LAUDO DE SEGURANÇA EM ESTÁDIOS

Nome oficial do estádio: Estádio Municipal Edison Carlos Schramm	
Apelido do estádio: Não possui apelido	
Endereço do estádio: Rua Everaldo Gaensly, Vila Amaral	
N.º S/Nº	
Cidade: São Mateus do Sul	Estado: Paraná
CEP: 83.900-086	
Site: não possui	Telefone: 42-3912-7008
Modelo de negócio:	
Público(x)	Privado( )
Parceria Público-Privada ( )	Concessão( )
Cessionário: Prefeitura Municipal de São Mateus do Sul	
E-mail: esporte@saomateusdosul.pr.gov.br	Telefone: (42) 3912-7008
Gestor do estádio: Jackson da Cruz Soares	
E-mail: cruzsoaresjackson@gmail.com	Telefone: (42) 9-9942-0509
Cargo: Secretário Municipal de Esportes	
Clube(s)Usuários(s)	
Clube: R. E. C. Esport Clube	Telefone: (42) 9-8806-4573
Site: Não possui	E-mail: Não possui
Clube:	Telefone:
Site:	E-mail:
Clube:	Telefone:
Site:	E-mail:

ORDEM DE OPERAÇÃO 019/2025. Assinatura Avançada realizada por: **1º Ten. Qoem Pm Daniel Coutinho Inhan (XXX.096.449-XX)** em 27/08/2025 16:30. Inserido ao documento **1.662.891** por: **1º Ten. Qoem Pm Daniel Coutinho Inhan** em: 27/08/2025 16:30. Demais assinaturas na última folha. A autenticidade deste documento pode ser validada no endereço: **https://www.eprotoco

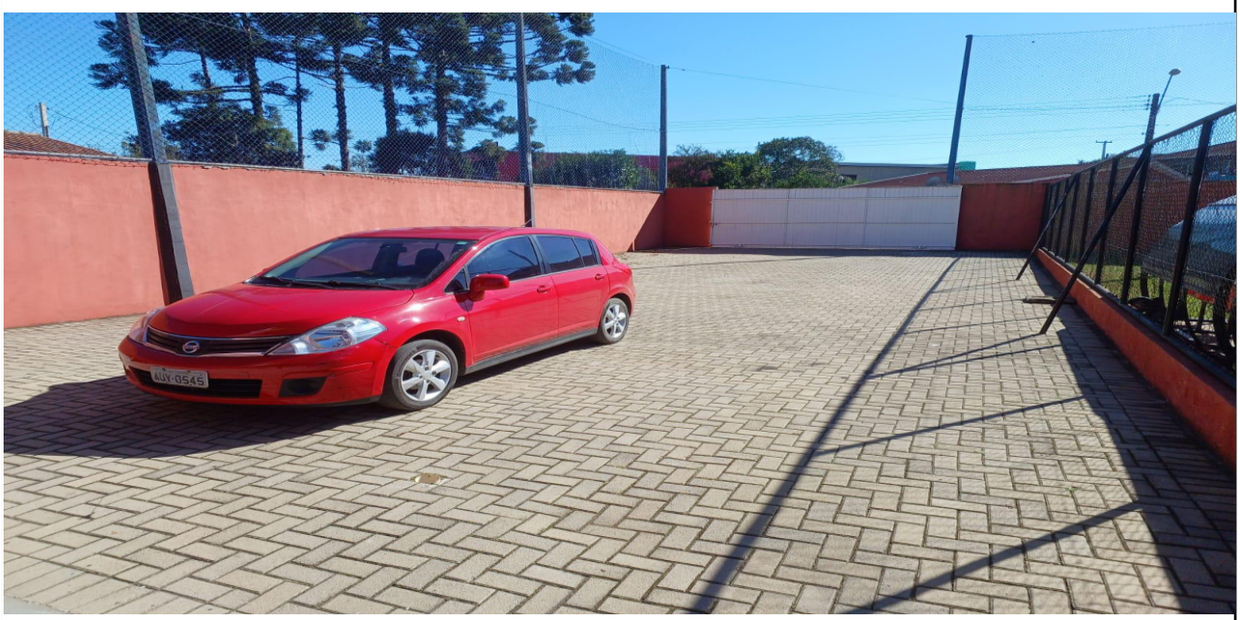
O SETOR VISITANTE NÃO POSSUI BILHETERIA.

O SETOR LOCAL POSSUI DUAS BILHETERIAS.
